DODATEK č. 9
ke Smlouvě o dílo ze dne 29. 8. 2018 ve znění dodatku č. 1 - č. 8
(dále jen „Dodatek“)

na zhotovení díla „**II/286 Jičín, Robousy – Valdice - přeložka**“.

EVIDENČNÍ LIST ZMĚNY STAVBY

Změna č. 9 se týká finální úpravy návrhu RDS dopravního značení II/286 dle požadavku DI PCR (doplnění SDZ pro zákaz předjíždění, zvýraznění upozornění na blížící se OK a snížení rychlosti před křižovatkami) a související úpravy dle aktuální koordinace s plánovanou výměnou značení Ředitelství silnic a dálnic na silnicích I/16, I/32 a I/35 na obchvatu Jičína (úpravy velkoplošných panelů/VLKP a jiného SDZ pro navedení dopravy na II/286 z přilehlých silnic I. tříd). Vícepráce 206 676,20 Kč bez DPH, méněpráce 48 809,9 Kč bez DPH. Jedná se o dodatečné stavební práce, které nebyly zahrnuty v původním závazku ze smlouvy na zakázku, jejich potřeba vznikla v důsledku okolností, které zadavatel jednající s náležitou péčí nemohl předvídat, a tato změna nemění celkovou povahu zakázky.

č.1
Is9b
písmo: střední, úzké
výška písma: 210 mm

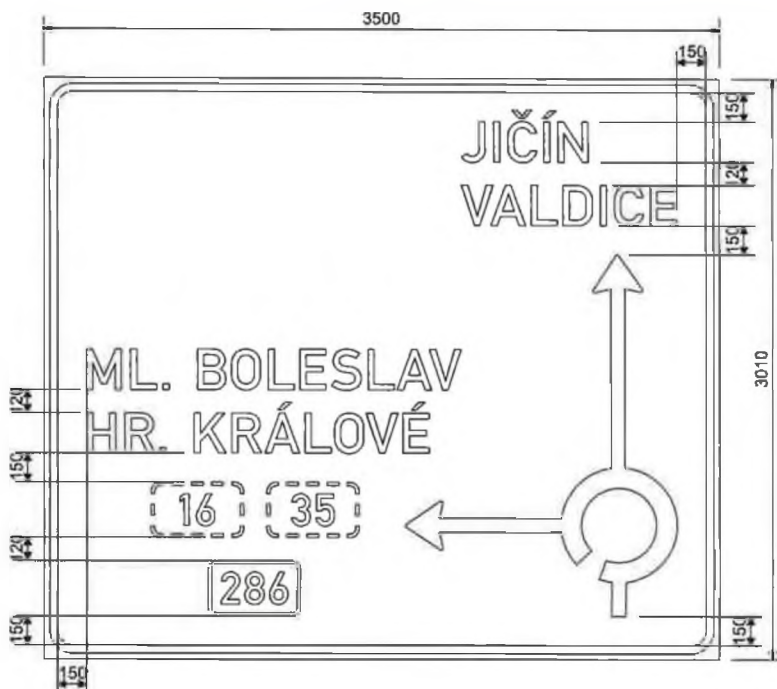
v situacích jsem objevil jednu jedinou chybu, a to je nesoulad mezi situací 2.7 a 2.8 (původní umístění značky IS 9b), jinak je značení za nás již v pořádku, včetně návrhu VLKP.

č.12
 is9b
 písmo: střední, úzké
 výška písma: 210 mm

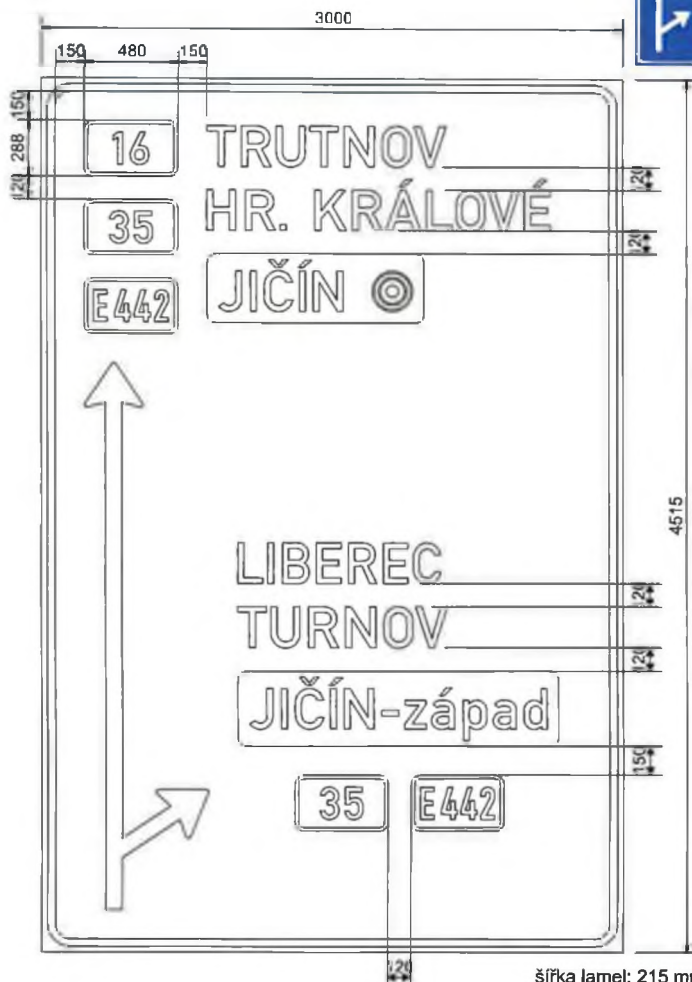
V případě VLKP č.12 je navíc upravena poloha na delší vzdálenost cca 225 m od OK z důvodu zastínění stávající značky křovím viz výřez z mapy.cz v příloze.
